**FR****PU/CU 150 (F) Condens - PLU /CLU 150 (F) Condens**  
**Évolutions produits**

N° ITOE0169

## 1. Nouveau filtre fioul avec désaérateur

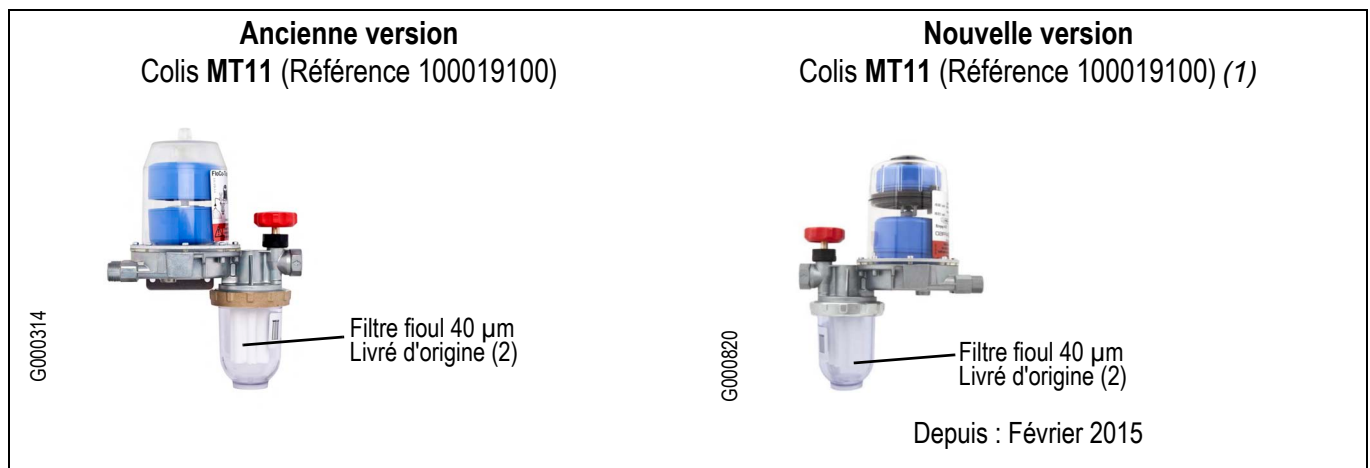
Le fournisseur livre dorénavant une nouvelle version de filtre fioul avec désaérateur automatique FloCo-TOP, présentant les mêmes caractéristiques que l'ancienne version.

L'ancien et le nouveau filtre fioul avec désaérateur sont interchangeables (raccordements inchangés).

(1) La référence 100019100 du colis **MT11** reste inchangée

(2) Pour les modèles 18 kW, monter le filtre papier 20 µm.
